現場説明の質問に対する回答書

工 事 名	飯島雨水調整池築造工事				
調達公告日	令和2年6月2日	調達公告番号	第66号	契約番号	2021010102

工事名	飯島雨水調整池築造工事	図番	C-26
図名	仮設図(1)	縮尺	1/200
横浜市環境創造局下水道施設部下水道施設整備課(令和2年度)

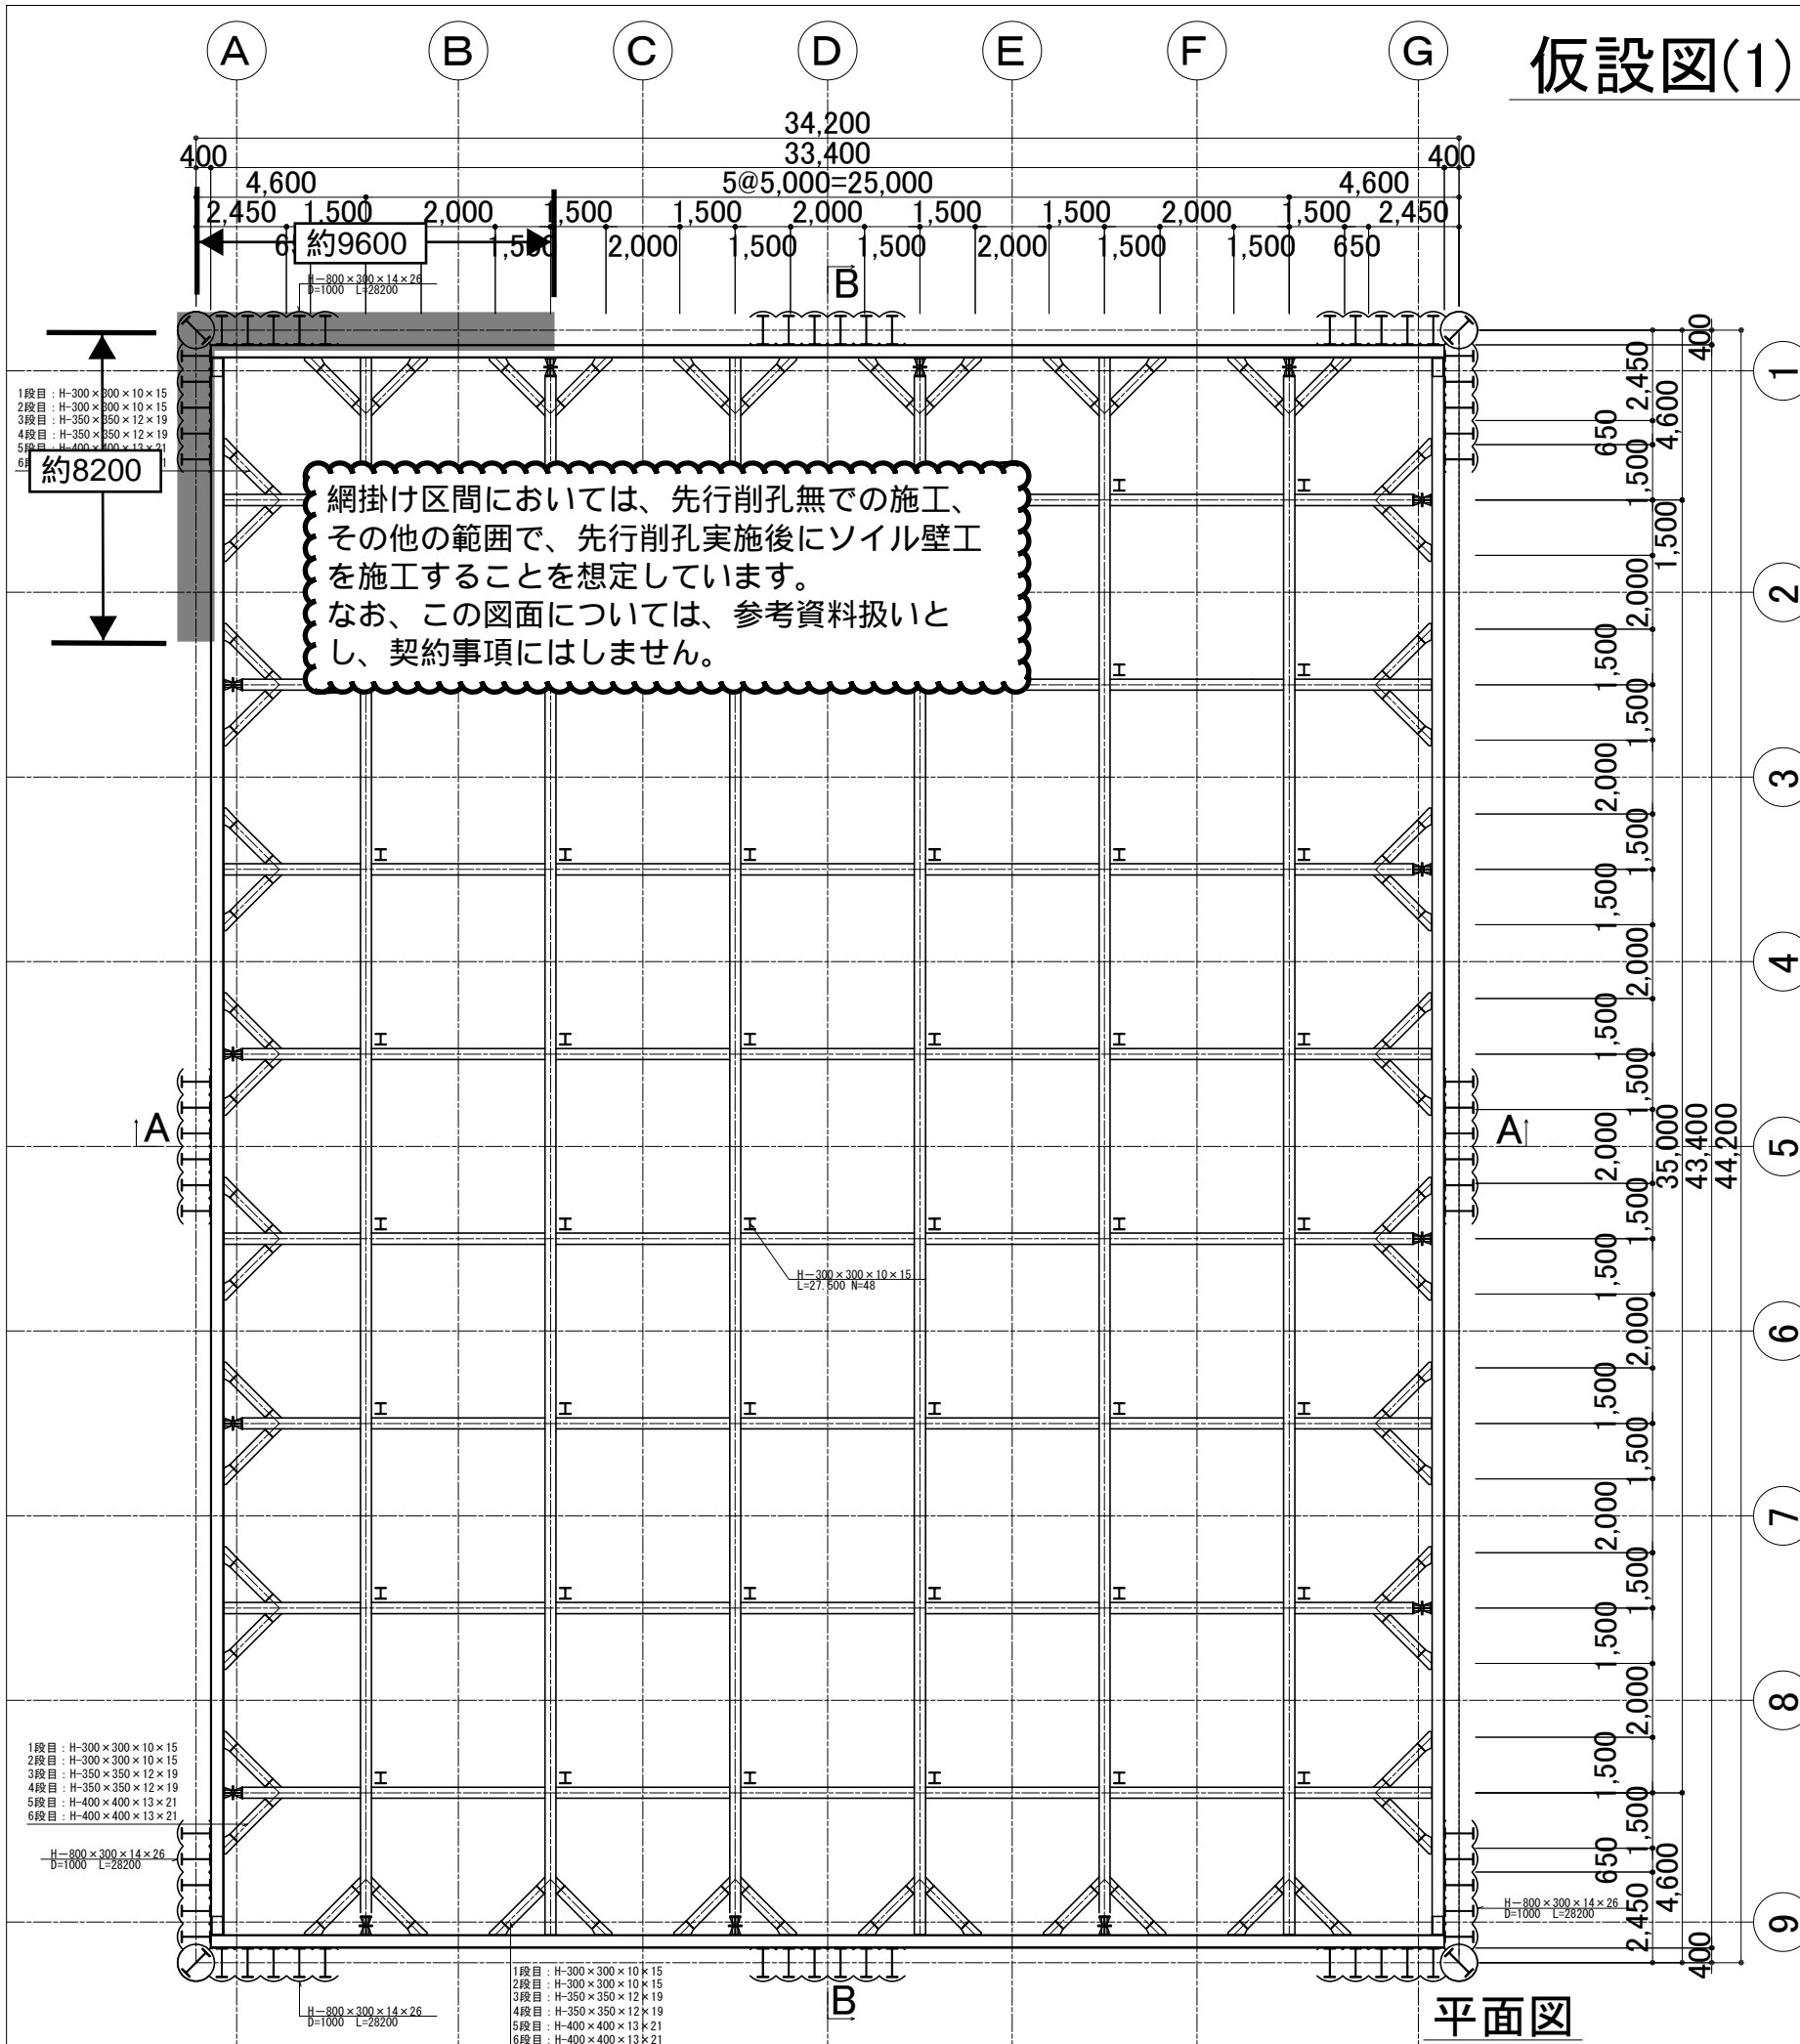
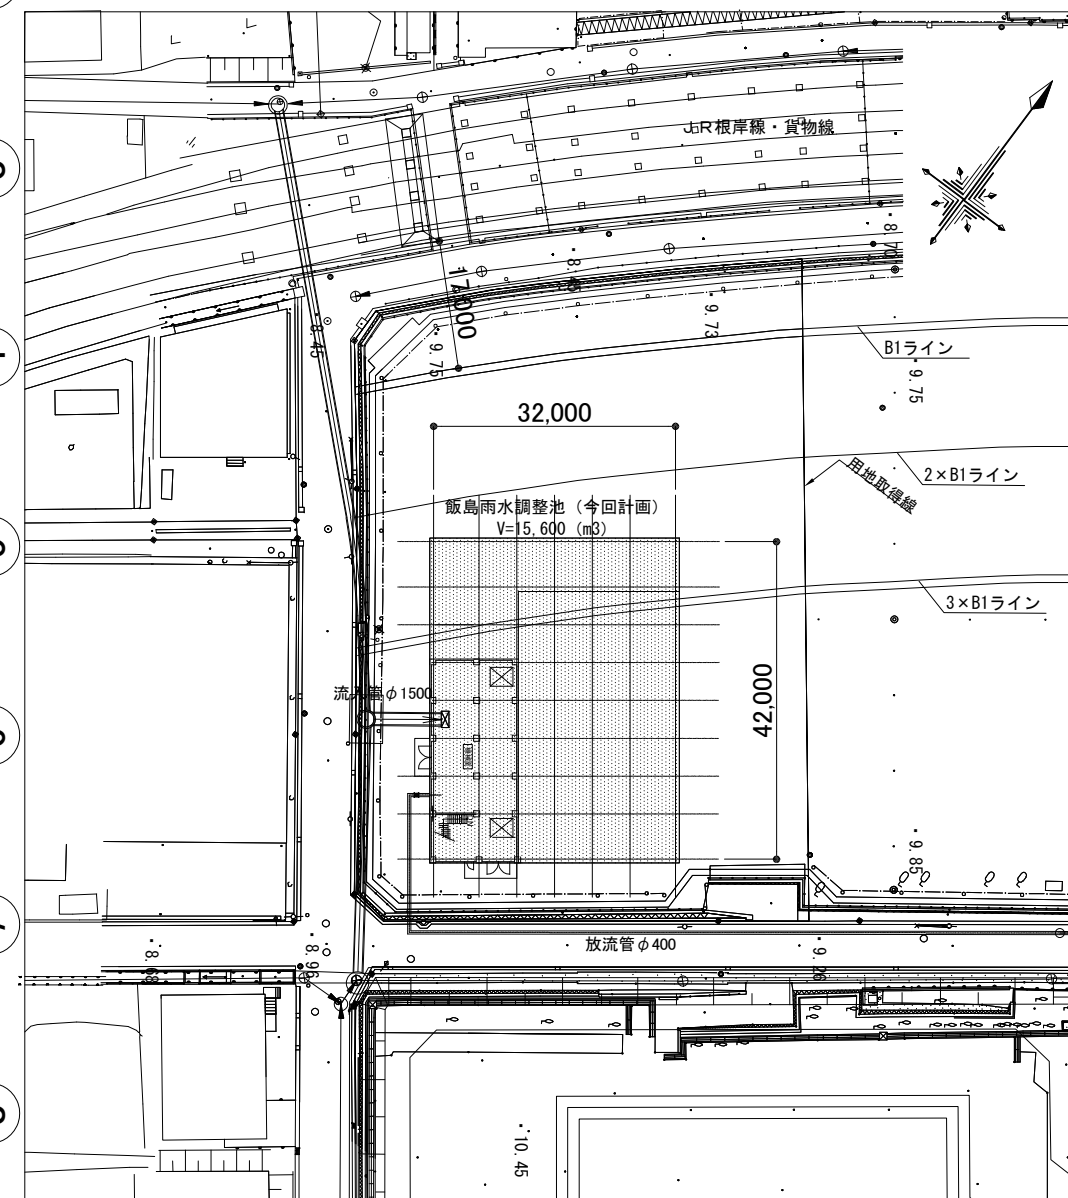
<p>20. 図番 C-26 仮設図</p> <p>土留内掘削時、芯材に付着した混練材も同時に掘削することになりますが、通常の残土処分で処理するものと考えてよろしいでしょうか。</p>

<p>23</p> <p>2 「第 0007 号内訳書 00013 切梁・腹起し設置・撤去」の入力条件「無」は、「火打ちブロック無し」と考えて宜しいでしょうか。</p>	<p>23</p> <p>そのとおりです。</p>
<p>24</p> <p>9. (図面 C26-C29 について) 仮設図から算出する、鋼材支保工部材と 8 号内訳書の SJ1131 号～SJ1136 号に記載の数量に差異があります。特に SJ1135 号、SJ1136 号に記載の数量が大きく異なっておりますが、積算は参考資料に記載のとおりとし、受注後に図面の数量に設計変更するという考えでよろしいでしょうか。</p>	<p>24</p> <p>当初設計における積算上の数量は設計書（参考資料の共通単価表含む）の数量のとおりとしますので、設計書のとおり積算してください。</p> <p>なお、契約後、これによらない場合は、工事請負契約約款に基づき、設計変更の対象とします。</p>
<p>16. 参考資料P15 共SJ1135号 (5段目) の内、SJ1137 切梁腹起し等修理費及び損耗費 主部材1 t 当り (H500以外) の数量160.3 t 及びSJ1138 切梁腹起し等修理費及び損耗費 主部材1 t 当り (H500) の数量92.1 t とありますが、図番C-26、C-27では5段目の切梁・腹起し材は火打ち材以外全てH500 となっており数量に不整合がないでしょうか。山留材H400賃料 ; 3,441.1 t 日、山留材賃料H500 ; 65,743.5 t 日、副部材 (A) 賃料 ; 9,665.2 t 日、副部材 (A) H-500用賃料 ; 5,555.4 t 日の数量にも不整合がないでしょうか。ご教示願います。</p>	
<p>17. 参考資料P15 共SJ1136号 (6段目) の内、SJ1137 切梁腹起し等修理費及び損耗費 主部材1 t 当り (H500以外) の数量160.3 t 及びSJ1138 切梁腹起し等修理費及び損耗費 主部材1 t 当り (H500) の数量92.1 t とありますが、図番C-26、C-27では6段目の切梁・腹起し材は火打ち材以外全てH500 となっており数量に不整合がないでしょうか。山留材H400賃料 ; 1,281.2 t 日、山留材賃料H500 ; 23,274.1 t 日、副部材 (A) 賃料 ; 3,421.6 t 日、副部材 (A) H-500用賃料 ; 1,966.6 t 日の数量にも不整合がないでしょうか。ご教示願います。</p>
